Re: Expediente No. NC2017/0005126

**Solicitud de Patente de Invención Titulada: “DISPOSITIVO DOSIFICADOR
PROLONGADO Y CONTROLADO”**

**Solicitante: INSTITUTO DE CAPACITACIÓN E INVESTIGACIÓN DEL
PLÁSTICO Y DEL CAUCHO – ICIPC**

RESPUESTA AL OFICIO No. 8038, NOTIFICADO EL 8 JULIO DE 2020
(PRIMER EXAMEN DE FONDO)

Para facilitar el entendimiento del Despacho del sistema reclamado, se incluye a continuación un esquema ilustrativo (más no limitativo) del dispositivo, realizado a partir de la FIG.1 del Capítulo Descriptivo:

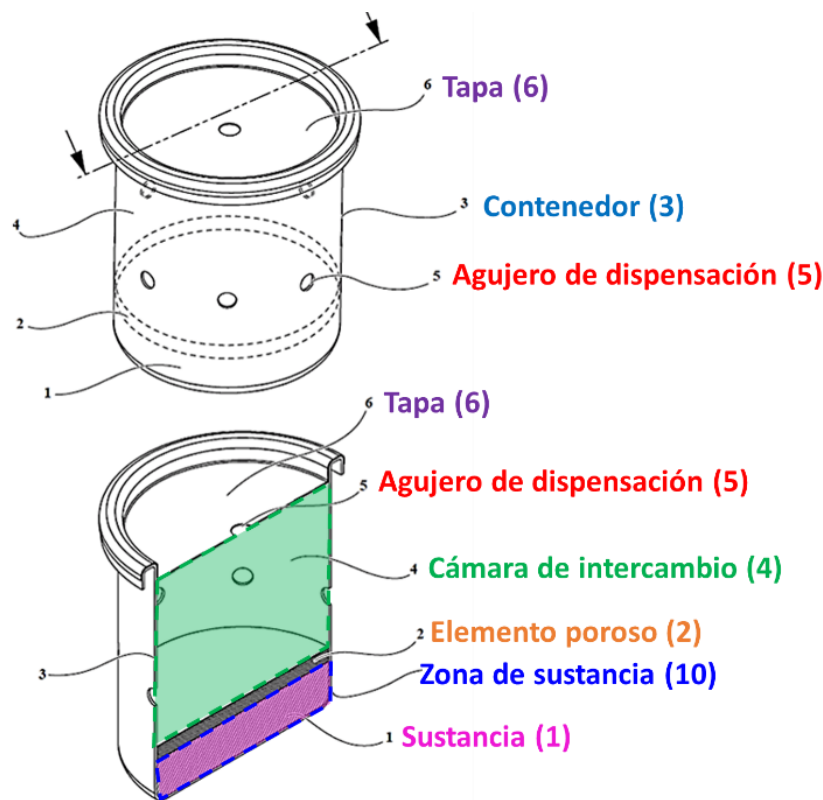
- D1 no divulga una cámara de intercambio (4) en el interior del contenedor (3) y sobre el elemento poroso (2). Por el contrario, D1 divulga una sección del recipiente con agujeros debajo del potenciador de flotación, donde se alojan los agentes químicos, dicha sección presenta agujeros a través de los cuales salen directamente los agentes químicos. Lo anterior tiene un efecto técnico opuesto al presentado por la cámara de intercambio (4) de la presente invención, que sirve como una sección de transición entre la sustancia (1) y el líquido o fluido del cuerpo de agua. La cámara de intercambio (4) de la presente invención no aloja la sustancia (1), si esto fuera así, como en D1, dicha sustancia (1) no se dispensaría controladamente. Tal como se indica en la página 5 líneas 4 a 11 y del Capítulo Descriptivo.

- D1 no divulga un elemento poroso (2) ubicado en el interior del contenedor (3) donde a través de dicho elemento poroso (2) pasa el líquido para llegar hasta la zona de sustancia (10) y la sustancia (1) pasa de la zona de sustancia (10) a la cámara de intercambio (4) a través del elemento poroso (2). Por el contrario, D1 divulga un potenciador de flotación que está dispuesto dentro del recipiente para darle a este suficiente flotabilidad para que flote, tanto inmediatamente después de que el recipiente se coloque dentro de un cuerpo de agua como después de que la comunicación de líquidos entre el cuerpo de agua y el interior del recipiente ha alcanzado el equilibrio (Pag 2, Parr. 0030). Por otra parte, al contrario de lo señalado por el Despacho, aunque el potenciador de flotación puede ser una capa sólida de espuma de células cerradas, tal como poliuretano o espuma de poliestireno

- D1 no divulga que un agujero de dispensación (5) del contenedor (3) permite la entrada del líquido hacia la cámara de intercambio (4). Por el contrario y como ya se explicó, D1 no comprende ninguna cámara de intercambio y los agujeros del recipiente de D1 dirigen el líquido del cuerpo de agua directamente hacia los agentes químicos.

Ahora bien, me permito señalar que de acuerdo a las modificaciones realizadas a la Reivindicación 1 de acuerdo a como se describe en el punto 1 del presente memorial, la Reivindicación 1 ahora reclama:

- un **contenedor (3)** con un **agujero de dispensación (5)**;
- un **elemento poroso (2)** ubicado en el interior del contenedor (3);
- una **zona de sustancia (10)** ubicada en el interior del contenedor (3);
- una **sustancia (1)**, ubicada en el interior de la zona de sustancia (10); y
- una **cámara de intercambio (4)** en el interior del contenedor (3) y sobre el elemento poroso (2);

donde el agujero de dispensación (5) del contenedor (3) permite la entrada del líquido hacia la cámara de intercambio (4);y

donde a través de dicho elemento poroso (2) pasa el líquido para llegar hasta la zona de sustancia (10) y la sustancia (1) pasa de la zona de sustancia (10) a la cámara de intercambio (4) a través del elemento poroso (2).

Nuevamente, para facilitar el entendimiento del Despacho del sistema reclamado, se incluye a continuación un esquema ilustrativo del dispositivo de D1, realizado a partir de la FIG.5 del Capítulo Descriptivo:

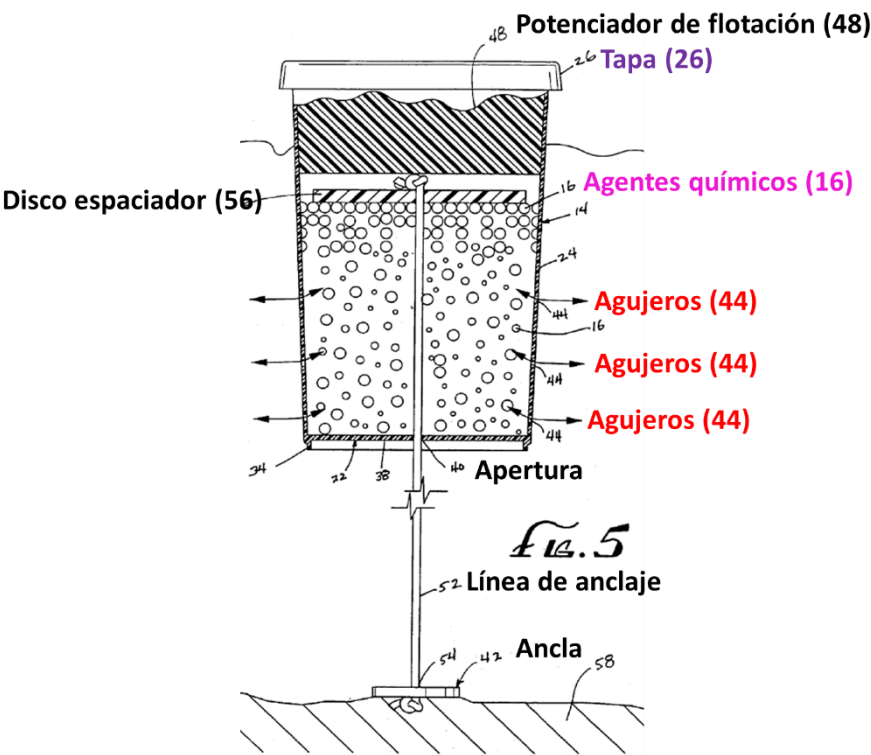
ii) En cuanto al arte previo, respetuosamente me permito señalar que D1 divulga:

Dicho aparato está adaptado para flotar en un cuerpo de agua y permite que los agentes químicos se filtren en la masa de agua a través de las perforaciones de las paredes laterales, tal como se describe en la Reivindicación 1 de D1 y como se ilustra en la Figura 5. Además, el dispositivo puede incluir un medio de anclaje para mantener su posición dentro del cuerpo de agua.

FIG 13

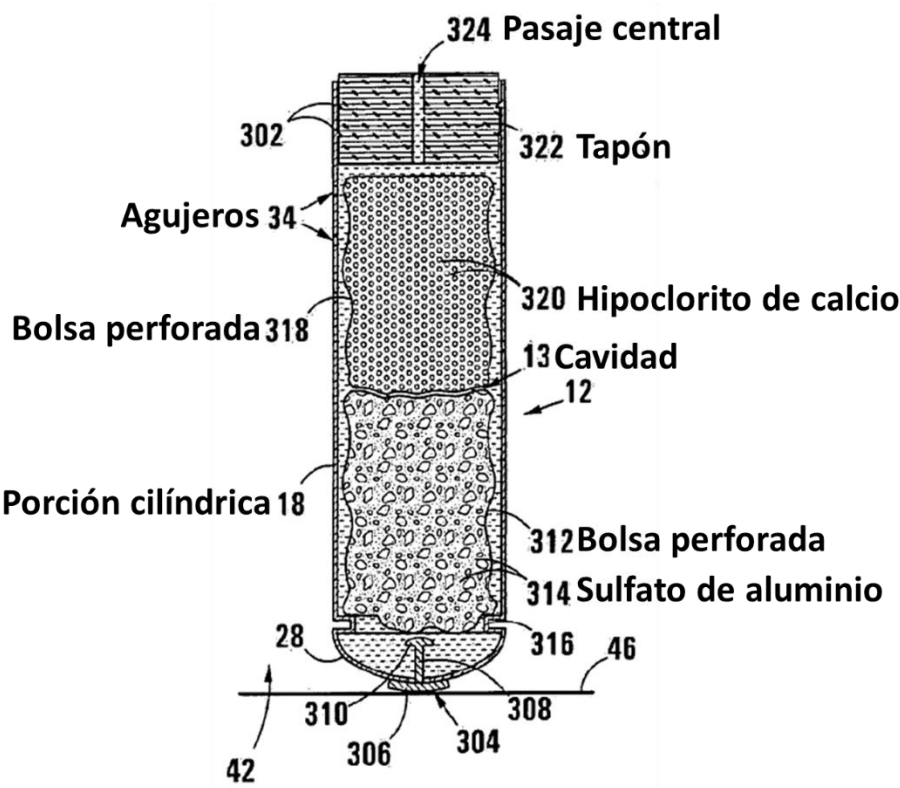
Me permito señalar que D2 divulga un método de tratamiento de agua incluye un dispensador de productos químicos que contiene una sustancia de tratamiento de agua, en un cuerpo de agua. El agua entra en el dispensador a través de una abertura y entra en contacto con la sustancia de tratamiento liberando un ingrediente activo en el agua. Además, en una modalidad del dispensador de D2, el extremo operativo superior de la porción cilíndrica (18) se proporciona un tapón de poliestireno (322) que tiene un pasaje central (324). El tapón de poliestireno (322) sirve para impartir flotabilidad al dispensador (300), y queda retenido en su posición por las crestas o formaciones de retención (302) (Pág. 9, Párr. 0163). El pasaje central (324) en el tapón de poliestireno (322) permite que el aire escape de la cavidad (13) una vez que el dispensador (300) se ha introducido en el agua (Pág. 9, Párr. 0170). Tal como se observa en la siguiente figura:

- D2 no divulga una cámara de intercambio (4) en el interior del contenedor (3) y sobre el elemento poroso (2). Por el contrario D2, divulga una sección del dispensador donde se alojan bolsas perforadas que contienen sulfato de aluminio e hipoclorito de calcio. La cavidad del dispensador presenta agujeros a través de los cuales entra el agua para ponerse en contacto con las sustancias de tratamiento de agua;

- D2 no divulga un elemento poroso (2) ubicado en el interior del contenedor (3), donde a través de dicho elemento poroso (2) pasa el líquido para llegar hasta la zona de sustancia (10) y la sustancia (1) pasa de la zona de sustancia (10) a la cámara de intercambio (4) a través del elemento poroso (2). Por el contrario D2, solo menciona bolsas perforadas que alojan una sustancia de tratamiento y que no controlan la velocidad de los procesos difusión y convección de dichas sustancias;

- D2 no divulga que un agujero de dispensación (5) del contenedor (3) permite la entrada del líquido hacia la cámara de intercambio (4). Por el contrario y como ya se explicó, D2 no comprende ninguna cámara de intercambio y los agujeros del dispensador de D2 dirigen el agua directamente hacia las bolsas perforadas que contienen sustancias de tratamiento de agua;
